Resultaat van de internetconsultatie
Ontwerp aansluitroutes Lelystad Airport
Ministerie van Infrastructuur en Waterstaat

Openbare internetconsultatie van 5 oktober tot en met 2 november 2017

Figuur 7: Aansluitroute OUT-02/OUT-07

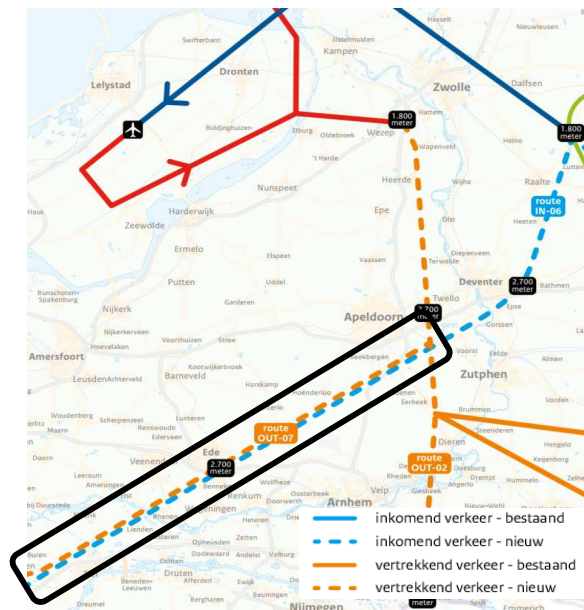
Voorbeelden onderliggende vragen (totaal 130 stuks):

1. “Veel inwoners van Heerde zijn bezorgd over de geplande aansluitroutes van Lelystad Airport. Wij hebben te maken met de geplande vertrekroute in zuidelijke richting. Kijkend naar de kaart met daarop de geplande route merken wij op, dat deze vrijwel over de kern van Heerde komt en het lijkt mogelijk de geplande route iets meer oostelijk te laten lopen, waar ook geen woonkernen liggen (ook op het vervolg van de vertrekroute) en veel minder mensen wonen. Woonkernen worden nog steeds vermeden en tegelijkertijd wordt de geluidsoverlast in de woonkern Heerde meer beperkt ten opzichte van de route die nu is opgenomen in het ontwerp.”

2. “Het opstijgen niet boven Wezep en de Veluwe maar boven het IJsselmeer en in een bocht dan pas naar het zuiden.”
3. “Betreft out-2: Laat de route vanaf Hattemerbroek direct naar Bathmen lopen en dan weer aansluiten op vertrekroute richting zuidwest. Hierdoor wordt Teuge gespaard.”

4. “Wat meer mensen zich in de gemeente Heerde afvragen, is of de route niet iets meer om Wezep heen verlegd kan worden, waardoor de route ook iets oostelijker naar beneden wordt geleid (tussen Heerde en Veessen in, waar praktisch géén mensen wonen!). Ook Oene wordt hiermee iets ontlast. Juist omdat de vliegtuigen vanaf Wezep gaan stijgen, hebben deze plaatsen nóg eens extra geluidsoverlast (en fijnstof) en de route kan met een beetje goede wil gemakkelijk iets oostelijker geleid worden.”

5. “Mijn suggestie is die afsplitsing ruim ten noorden van Eerbeek te doen.”
6. “Alternatief, route rondom Zwolle over Salland. Ook genoeg mogelijkheden om niet over woonkernen te vliegen.”

Ter hoogte van Wezep bevindt zich het eindpunt van de vaste vertrekkroute van de B+ routeset en start de ontwerp aansluitroute richting het zuiden en verder. Voorbij dit punt, met een minimale vlieghoogte van 1.800 meter, zal verder geklommen worden tot minimaal 2.700 meter ter hoogte van Apeldoorn. Vlak na Apeldoorn vindt er een

splitsing plaats tussen de routes OUT-02 richting het zuidoosten en OUT-07 richting het zuidwesten. Vanuit de ontvangen verbeter suggesties wordt voorgesteld om de locatie van het eindpunt van de vaste vertrekroute nabij Wezep te verplaatsen in oostelijke richting (dat wil zeggen ten oosten van Heerde) alsmede de locatie van doorklimmen richting Apeldoorn. Aansluitend op dit voorstel zijn er ook voorstellen ingediend die ingaan op de mogelijkheid om over de IJssel of de Rijksweg A50 te vliegen. In het definitieve ontwerp worden de vliegpaden met meer precisie vastgesteld, waarbij mogelijk in beperkte mate ruimte is om deze route oostelijk van Heerde te leggen.

Figuur 8: Aansluitroute IN-06/OUT-07

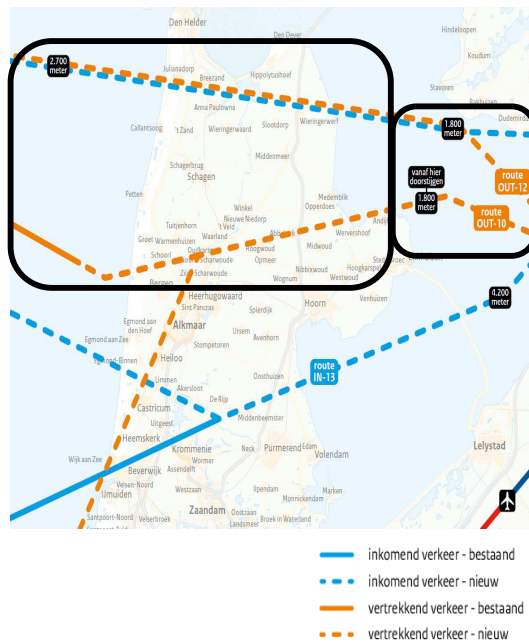
Voorbeelden onderliggende vragen (totaal 64 stuks):

1. "Kan deze route worden aangepast om te voorkomen dat de route boven gemeente Ede loopt? Zijn andere routes onderzocht? Zo ja welke? Zo nee: kan dit alsnog gebeuren, om te voorkomen dat ze over gemeente Ede lopen?"

2. "Welke afwegingen zijn gemaakt om de route precies over deze kernen te laten lopen?"
3. "In september 2017 is Ede verrast met de tweede route die boven Ede is gepland. Niet alleen de stijgende, ook de dalende vliegtuigen vliegen dan boven Ede. Er was blijkbaar elders sprake van een beperkende situatie, waardoor de aanvliegroute verlegd moet worden. Zijn hier alternatieve keuzes onderzocht en gemaakt? Zo ja welke en zo nee, waarom niet?"

4. "Kunnen de routes hoger dan de nu aangegeven hoogtes (2300-3000m) worden gepland? Als dit niet zo is, waarom niet?"
5. "Is het mogelijk te voorkomen dat er kruisend luchtverkeer is boven gemeente Ede?"

6. "Waarom moeten ineens een aanvlieg- uitvliegroute (over Apeldoorn, Hoenderloo, Park De Hoge Veluwe) Otterlo en Ede) worden samengevoegd? Graag haar gemotiveerde reactie. Als zij erkent dat dat geen goede keuze is geweest, wat gaat zij daaraan dan doen? Als zij dat niet erkent, waarom dan, volledig onderbouwd."

7. "Recent heeft u de route verlegd van ten noorden van Apeldoorn naar ten zuiden van Apeldoorn. Ook heeft u van deze route een aan- én afvliegroute gemaakt. Daardoor wordt de "belasting op de grond" verdubbeld en moet er ook juist in lager kunnen worden gevlogen. Als de route iets zuidelijker wordt gelegd door pas ten zuiden van Eerbeek naar het westen af te buigen ontziet dat bewoond gebied en ontziet dat bovendien de clusters van recreatiebedrijven in Beekbergen en Hoenderloo."

Voor de routes IN-06/OUT-07 zijn meerdere wijzigingsvoorstellen aangedragen. De meest voorkomende voorstellen zijn de mogelijkheid tot het vermijden van kruisend verkeer en de keuze voor de nieuwe ligging ten opzichte van de eerder gepresenteerde routes, waaronder de OUT-07 ten noorden van Apeldoorn. Het voorstel luidt dan ook om kruisend verkeer van IN-06/OUT-07 te vermijden, door een van beide te verleggen.

Figuur 9: Aansluitroute OUT-10/ OUT-12

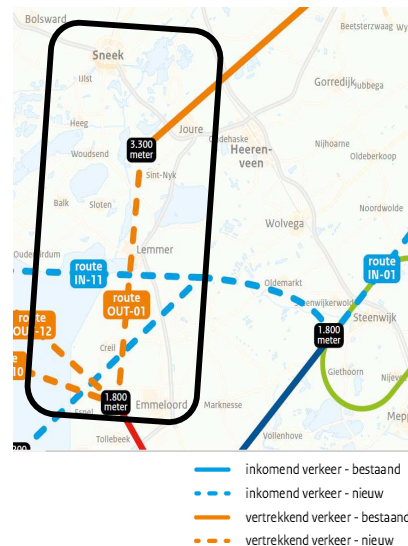
Voorbeelden onderliggende vragen (totaal 59 stuks):

1. "Waarom de vliegroutes niet boven IJsselmeer rechtover midden van de afsluitdijk tussen Waddeneilanden door laten vliegen, dus de vliegbeweging over water?"

2. "Hierbij stel ik voor om de routes out10 en out12 zoveel mogelijk over het IJsselmeer te laten vliegen en indien mogelijk over de Waddenzee, tussen de eilanden door eruit."

3. "Opstijgen richting Afsluitdijk omdat daar weinig bebouwing is, route out-10, gaat nu over heel bewoont West-Friesland."
4. "De route out10 in ieder geval een stuk boven Medemblik situeren zodat de dorpen met hun inwoners zoveel mogelijk ontzien worden qua geluidoverlast en directe vervuiling! En de route out10 dan laten lopen over, zo veel mogelijk, onbewoond gebied!"

5. "Ja, niet over Wervershoof Noord-Holland binnen vliegen, maar over de veel dunner bevolkte Wieringermeer Route out-10."
6. "Vliegroute over de Wieringermeer, zo goed als onbewoond gebied."

7. "Verbeter voorstel: verleg de route over Anna Paulowna/Julianadorp meer noordelijk over het Marsdiep tussen Den Helder en Texel. Dit kan bereikt worden door boven het IJsselmeer rechtdoor te vliegen naar een grotere hoogte en pas boven de Afsluitdijk de draai westelijk te maken. Voordeel van de groter hoogte is het ontzien van de vogeltrek en natuur. Door over het Marsdiep te vliegen zal er geen geluidsoverlast zijn voor bewoners van de kop van Noord-Holland."

8. "Waarom dan een aanvliegeroute over onze dorpen? Waarom niet via het IJsselmeer om Noord-Holland heen vliegen i.p.v. dwars over Noord-Holland?"
9. "Ik heb bezwaar tegen de route OUT-10 over Wervershoof/Onderdijk. Dit zijn dichtbevolkte gebieden. Het is beter om over het IJsselmeer richting route out 12 te gaan en dan over het dunbevolkte gebied tussen Medemblik en Wieringermeer."

Een groot deel van de suggesties gaat in op de mogelijkheid om het verkeer via het IJsselmeer af te handelen.

Er is tevens de vraag gesteld om het afbuigen van route OUT-12 boven het zuidwesten van de provincie Friesland een aantal kilometer naar het westen te verschuiven, waardoor het verkeer meer boven het IJsselmeer wordt afgehandeld.

Over de route OUT-10/OUT-12 zijn zowel vragen gesteld over de ligging van deze routes rond het IJsselmeer alsmede de ligging ter hoogte van Noord-Holland. Deze vragen leiden tot twee concrete voorstellen. Ten eerste is het voorstel om de mogelijkheid te creëren om langere afstanden af te laten leggen over het IJsselmeer. Het tweede voorstel luidt om de ligging van de routes OUT-10/OUT-12 ter hoogte van Noord-Holland te verleggen richting de Waddenzee en/of over dunner bevolkt gebied in Noord-Holland.

Figuur 10: Aansluitroute OUT-01

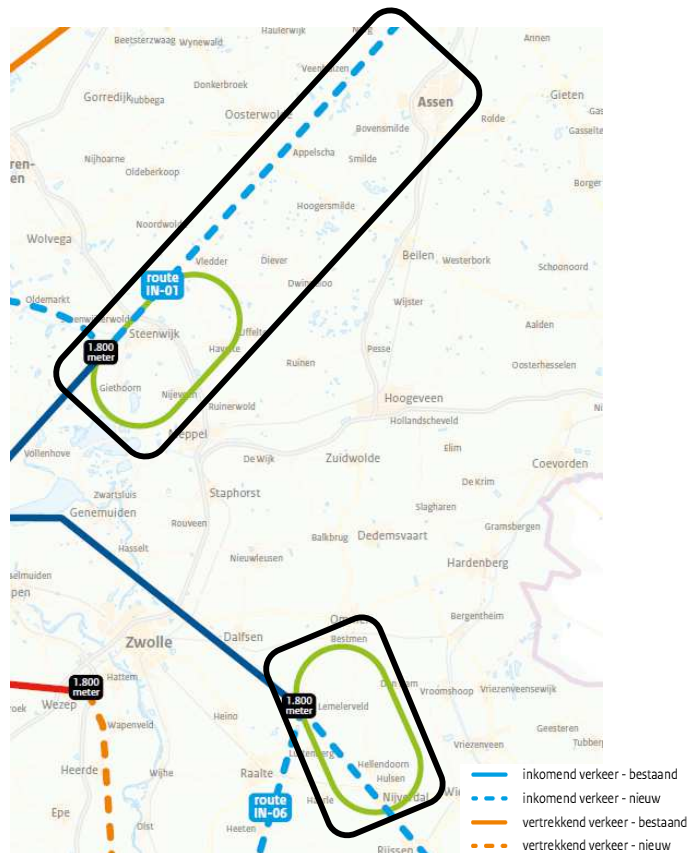
Voorbeelden onderliggende vragen (totaal 26 stuks):

1. "Een van de vliegroutes gaat recht over het dorp Lemmer. Is het mogelijk dat u deze route naar rechts verlegt, zodat u rechts van de A6 vliegt naar Joure? Hiermee ontziet u Lemmer en het stille buiten gebied ten noordwesten van Lemmer maar ook het plaatsje Sint Nicolaasga (Sint Nyk) wordt op deze wijze meer ontzien. Daarbij wil ik opmerken dat ten (Zuid) Oosten langs de snelweg A6 tussen Lemmer en Joure nauwelijks bebouwing is."

2. "Woonkernen moeten zoveel mogelijk ontwaken worden. Waarom zijn er vliegroutes boven de woonkernen van Lemmer gepland. Dit kan worden vermeden door deze (meer zuidelijk) boven het IJsselmeer en (meer oostelijk) boven de A6 te plannen."

3. "Als inwoner van Lemmer zou ik graag zien dat de routes niet pal boven Lemmer komen, maar enkele km eerder afbuigen."
4. "Vertrekkend verkeer (nieuw) via Emmeloord-Balk-Drachten. Bij deze koers wordt Lemmer omzeild en is de vlieghoogte bij Balk inmiddels hoger geworden boven een bijna onbewoond gebied."

5. "Het mag niet zorgen voor extra geluidsoverlast elders. Dus zo snel mogelijk op grote hoogte gaan vliegen. Wij wonen aan de Dagpauwoog 19 Wolvega daar graag veel hoger overheen vliegen, zodat wij geen geluidsoverlast ondervinden. Dit zorgt voor vermindering van ons wooncomfort en waardevermindering van onze woning."

Er zijn verschillende wijzigingsvoorstellen ontvangen om de aansluitroute OUT-01 aan te passen. Het eerste voorstel is om vanaf het eindpunt van de vaste vertrekkroute langer rechtdoor te vliegen om een groter deel van de klim boven het IJsselmeer te laten plaatsvinden. Daarnaast is er een voorstel om de aansluitroute in respectievelijk oostelijk of westelijke richting te verschuiven om te voorkomen dat de route direct over Lemmer komt te liggen.

Een derde voorstel is om de aansluitroute OUT-01 vanaf het eindpunt van de vaste vertrekroute verder door Friesland te laten vliegen, waardoor het op een later moment aansluit op het hoger gelegen luchtruim.
